Projet éolien De Nuisement et Cheniers

**Note Ecologique modificative
Janvier 2024**

**PROJETS DE PARCS EOLIENS DE
NUISEMENT ET CHENIERS (51)
SOUDRON (51)**

**Suppression d'une éolienne pour chaque projet
INCIDENCES SUR LES MILIEUX NATURELS**

AVIFAUNE PATRIMONIALE EN PÉRIODE DE REPRODUCTION ET VARIANTE SANS E9

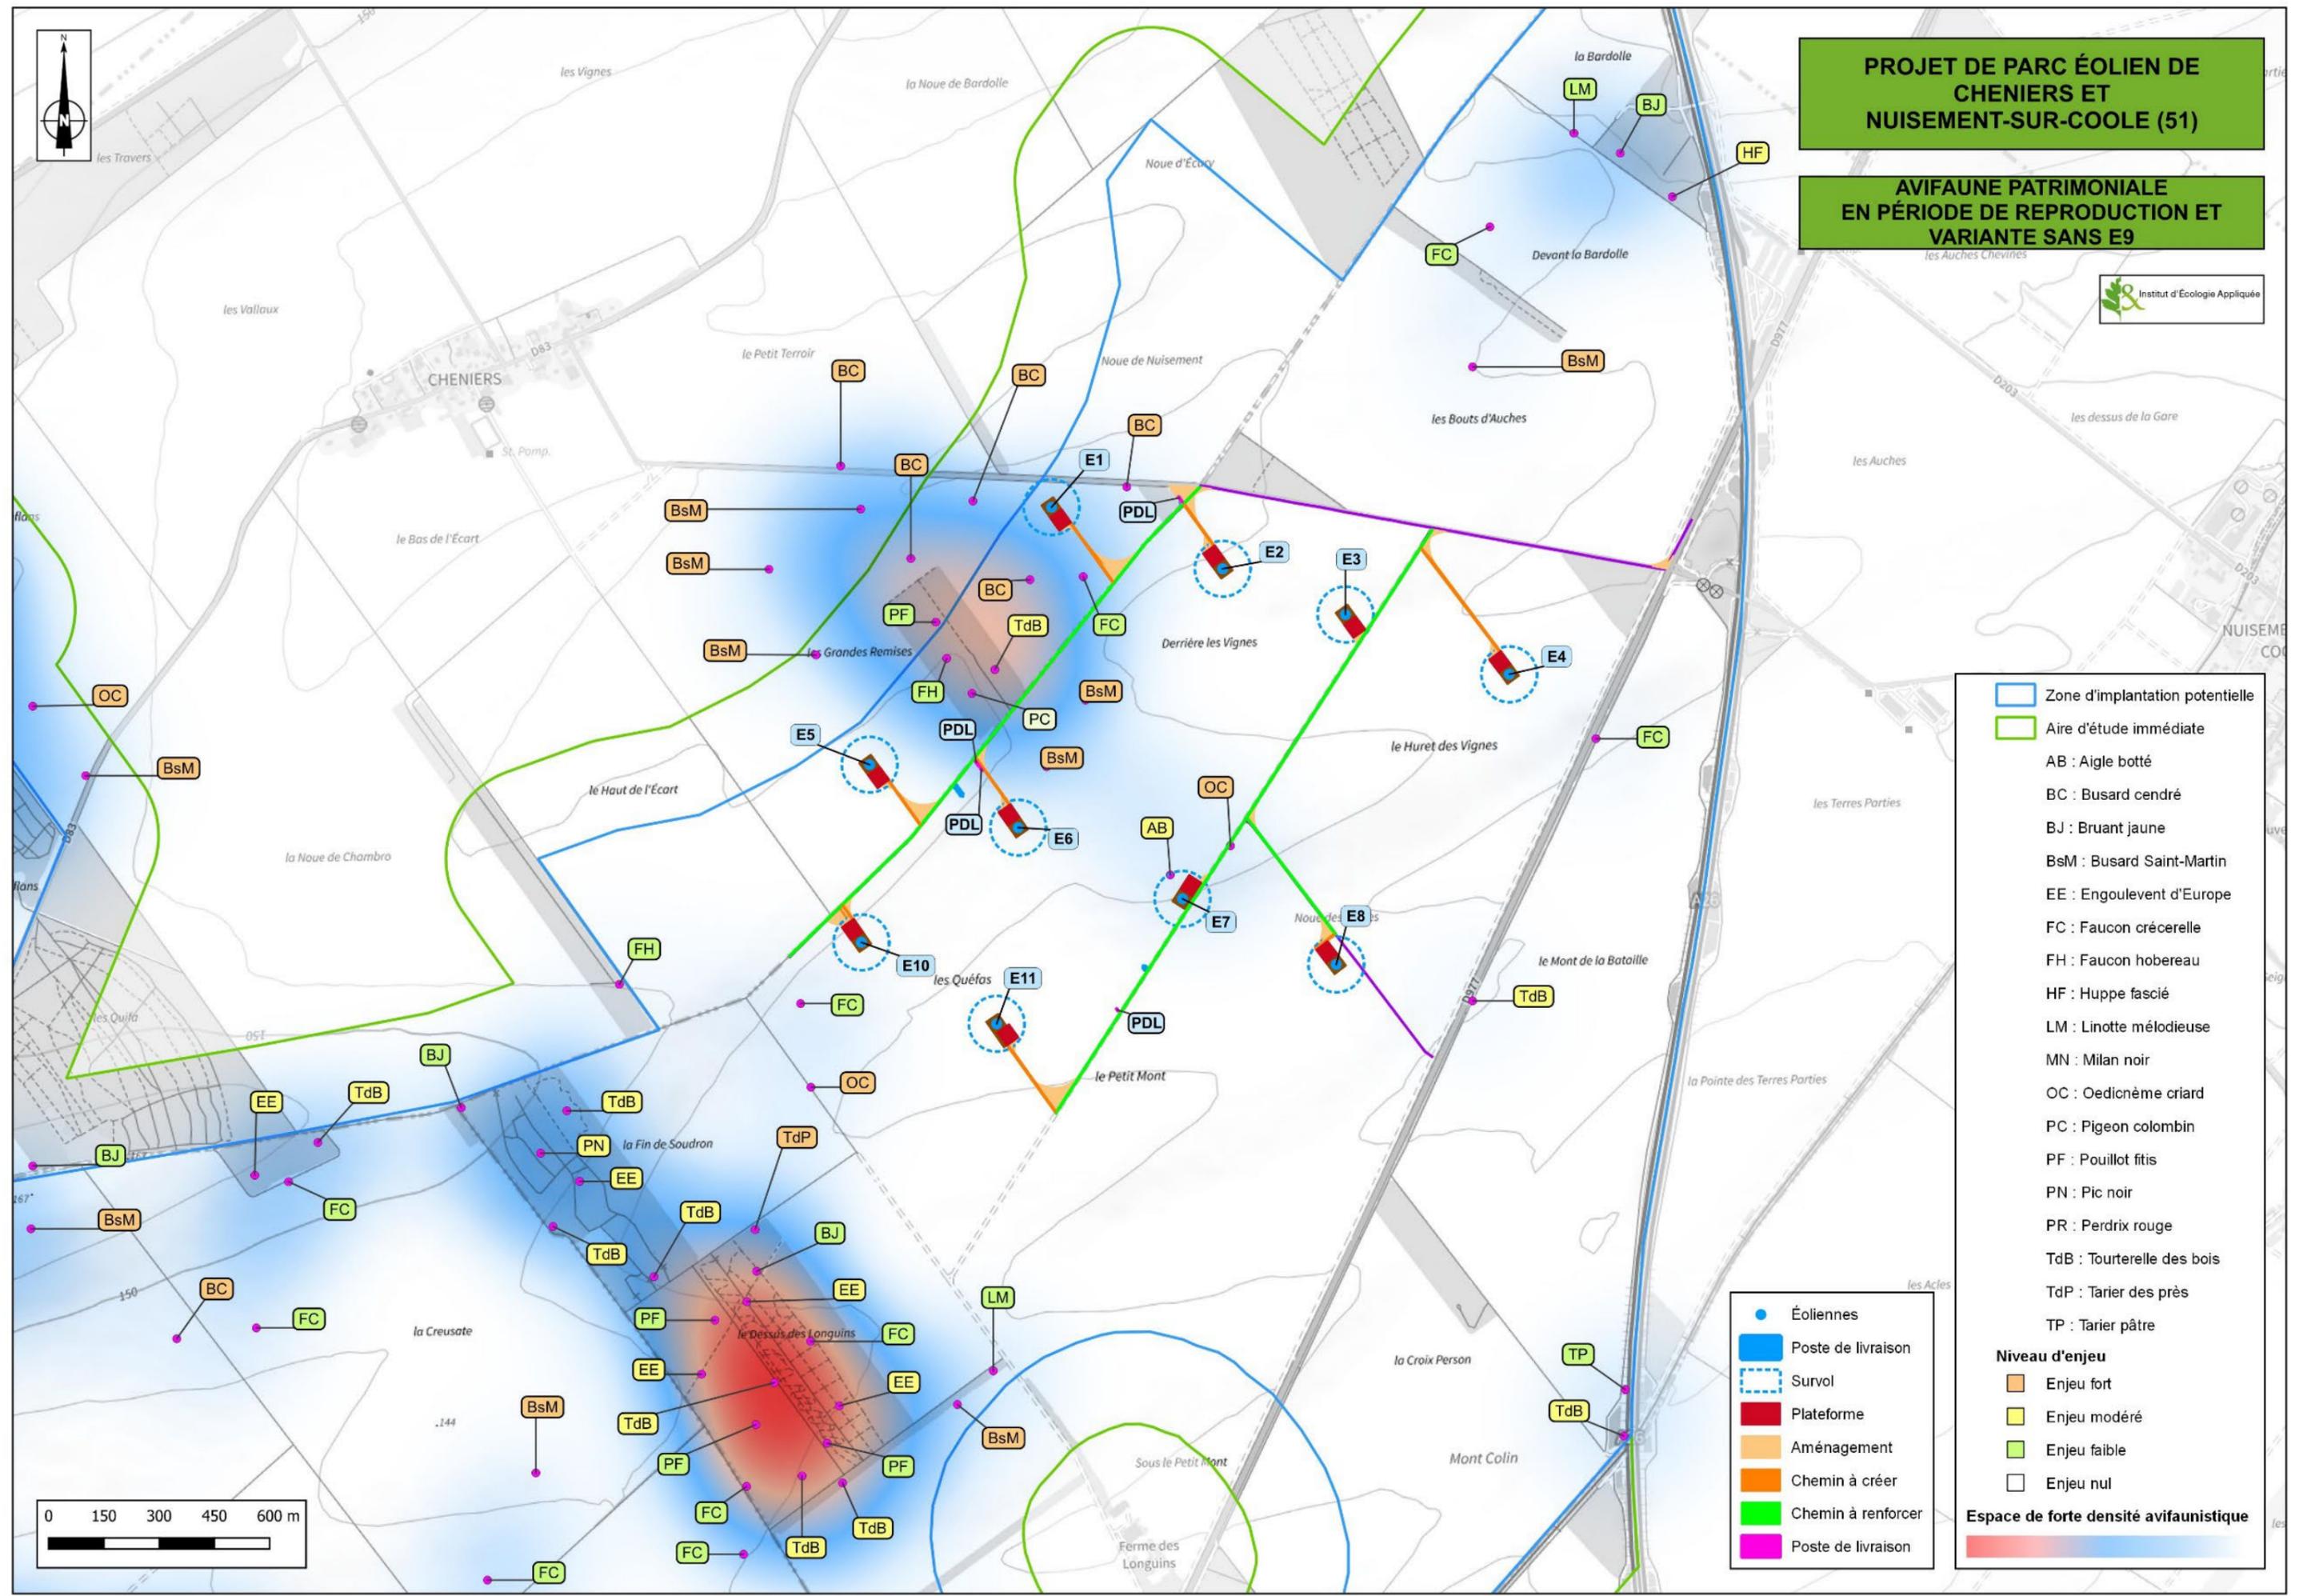
La modification du projet avec la suppression de l'éolienne E9 ne change pas de manière significative la nature comme la qualification des impacts identifiés initialement s'agissant d'impact qui s'applique sur telles ou telles autres éoliennes du parc.

Un effet positif par réduction du risque de collision en particulier en période de migration est attendu, en lien avec la suppression de l'éolienne E4 du projet de Soudron. Cet effet est détaillé dans la partie impacts cumulés.

Aucune mesure supplémentaire n'est jugée nécessaire. Les mesures d'évitement, de réduction et de suivi initialement prévues sont maintenues à savoir :

- ME1 : évitement du fait de la localisation des éoliennes ;
- ME2 : réduction de l'attractivité des passerelles ;
- MR2 : adaptation de planning de chantier ;
- MR3 : création de zones de chasse préférentielles pour les rapaces ;
- MR4 : interdiction de dépôt sur les plateformes ;
- MR5 : réduction de l'attractivité de la ZIP par le traitement des plateformes ;
- MR6 : mise en place d'un dispositif de contrôle en cas de migration du Milan noir ;
- MA1 : suivi écologique des rapaces de plaine en phase chantier ;
- MA2 : poursuite du suivi par un écologue en phase exploitation ;
- MA3 : suivi post-implantation (suivi mortalité).

**FONCTIONALITÉS CHIROPTÈRES ET
VARIANTE SANS E9**

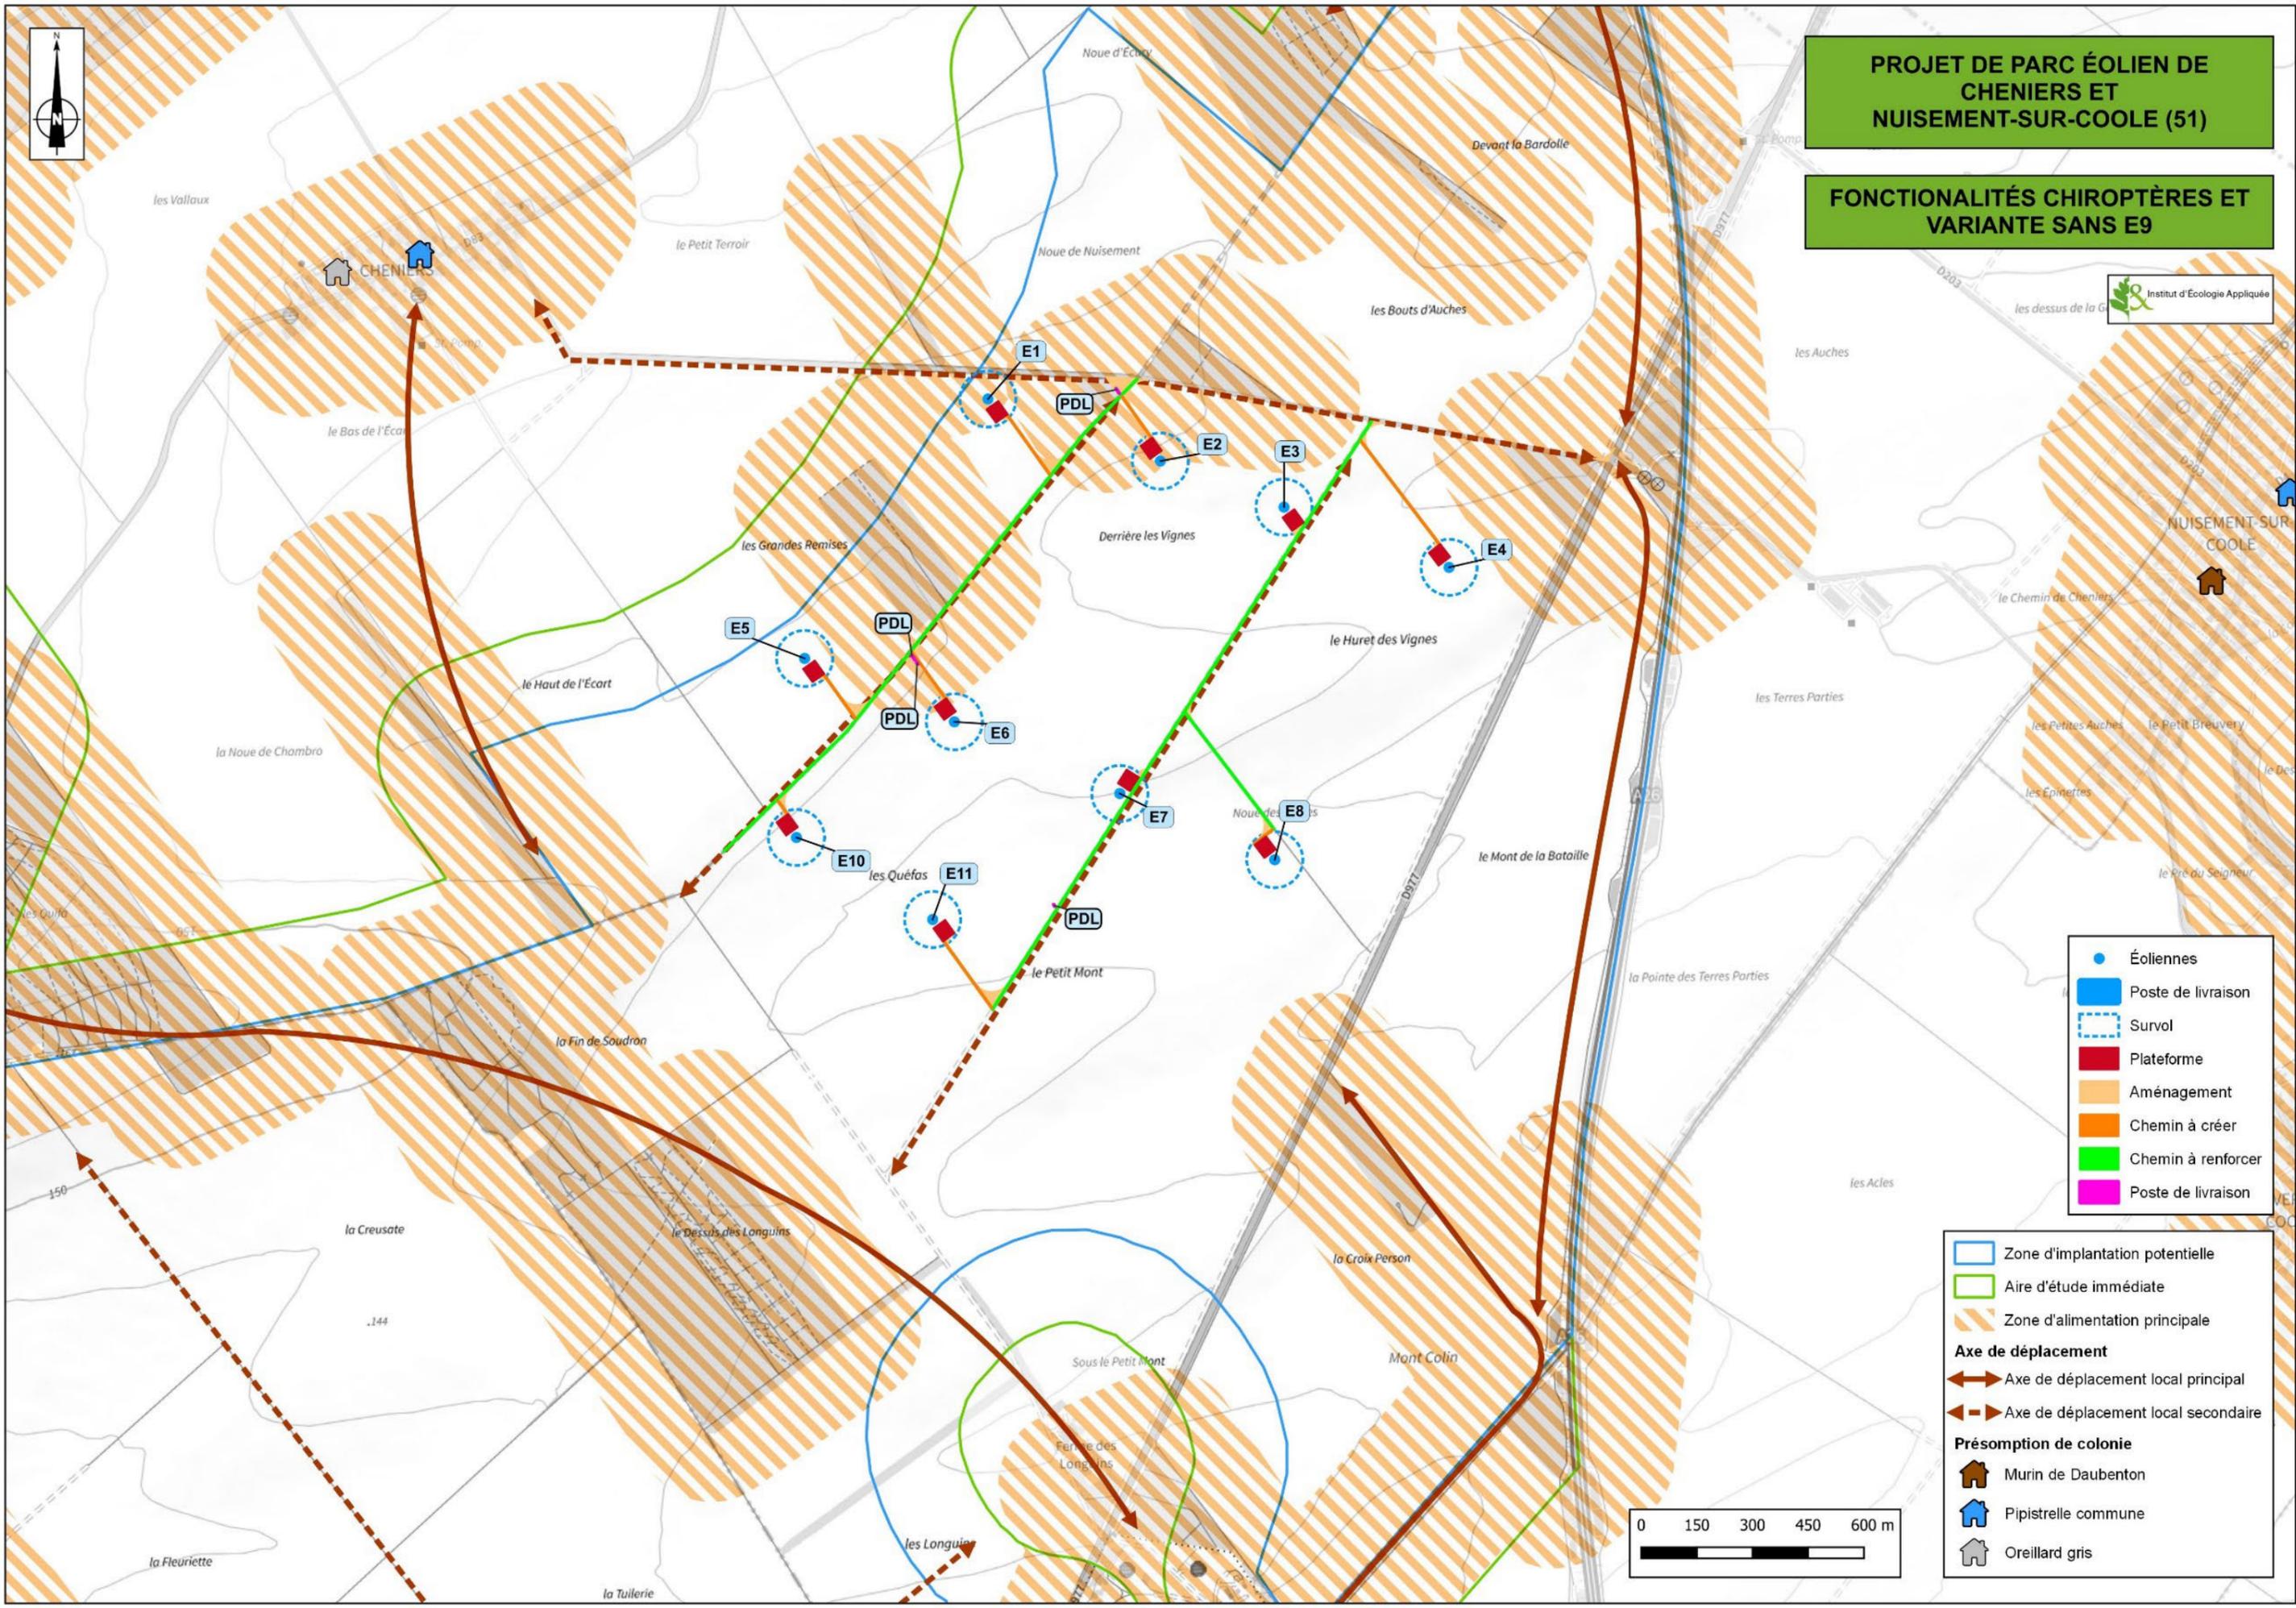
La suppression de E9 annule évidemment le risque de collision porté par cette éolienne.

Toutefois, l'impact final pour les chiroptères lié à l'implantation des 10 machines restantes n'induit pas de modification dans la qualification des impacts dressés à l'échelle du parc à savoir :

La suppression de E9 n'entraîne donc pas de modification significative du niveau d'impact.

Bridage de E2 à E8, E10 et E11 :

Le plan de bridage est proposé avec ces paramètres :

- du 01/05 au 31/10 séquencé en trois phases, comme suivant :
 - 01/05 au 15/07 avec une vitesse de vent inférieure à 5m/s,
 - 16/07 au 15/09 avec une vitesse de vent inférieure à 6,5m/s,
 - 16/09 au 31/10 avec une vitesse de vent inférieure à 5m/s,
- pour des températures supérieures ou égales à 13°C.
- à partir du coucher du soleil et jusqu'à 2 heures avant le lever du soleil. L'analyse des données issues du mât de Nuisement-sur-Coole indique en effet une activité quasiment nulle des chiroptères avant le coucher du soleil et deux heures avant son lever.
